Doc No. 18-180-I-032 Rev.0

使用済燃料貯蔵施設に係る特定容器等の設計の型式証明申請書

本文及び添付書類の一部補正について

TK-26 型

第 1-3 図 使用済燃料集合体の収納位置条件

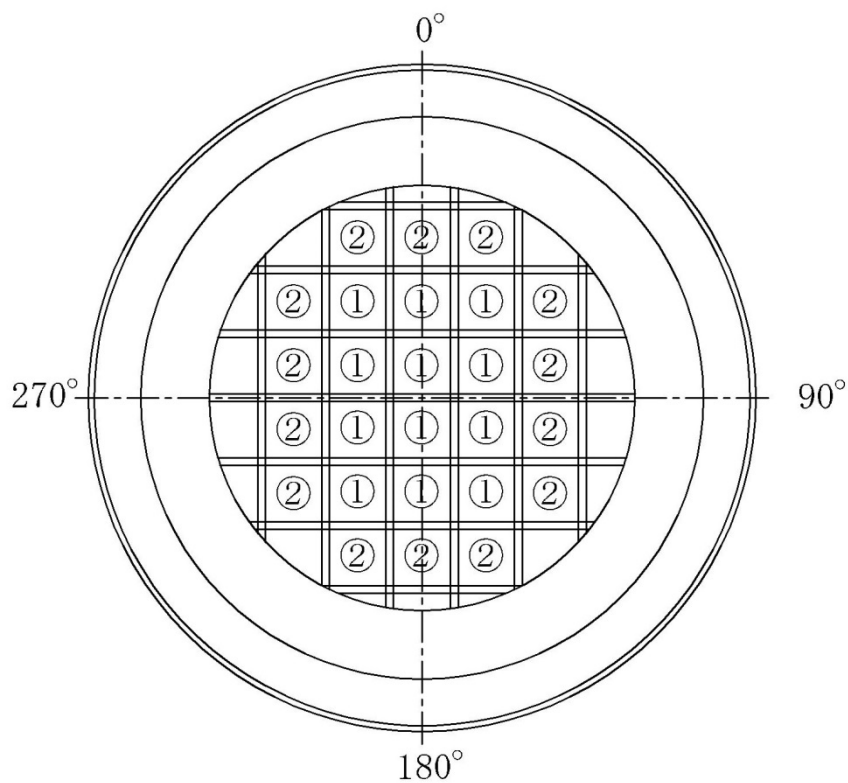
- ① : 燃焼度が 48,000MWd/t 以下 (17×17 燃料) 及び 47,000MWd/t 以下 (15×15 燃料) の使用済燃料集合体の収納位置

- ② : 燃焼度が 44,000MWd/t 以下 (17×17 燃料) 及び 43,000MWd/t 以下 (15×15 燃料) の使用済燃料集合体の収納位置
